改善箇所説明図

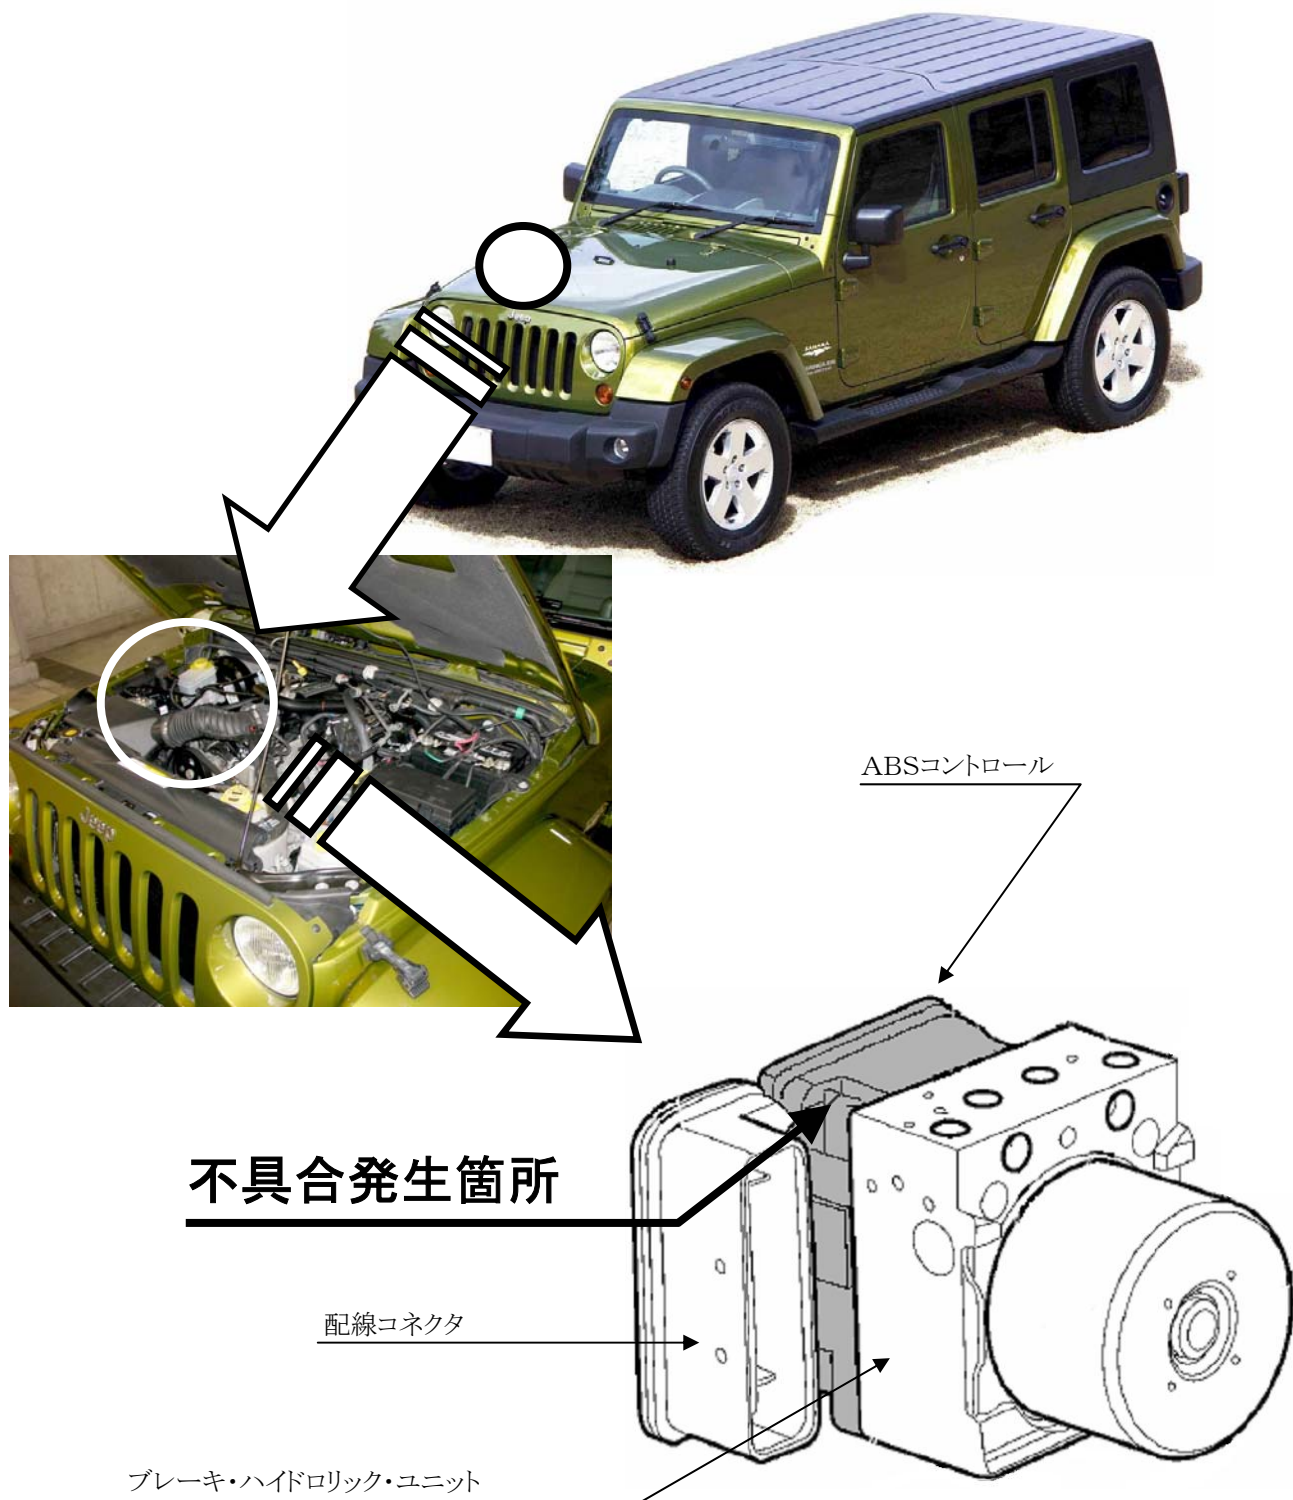
不具合発生箇所

ABS (アンチロック・ブレーキ・システム) の制御プログラムが不適切なため、車両の走行状態を正確に認識できないことがある。そのため、ブレーキ操作を行うと、ABSが過敏に作動することがあり、最悪の場合、制動距離が伸びるおそれがある。

改善の内容

全車両、ABSの制御プログラムを対策したものに書き換える。

識別 : ABSコントロールの上面パネル中央に黄色ペイントを塗布する。
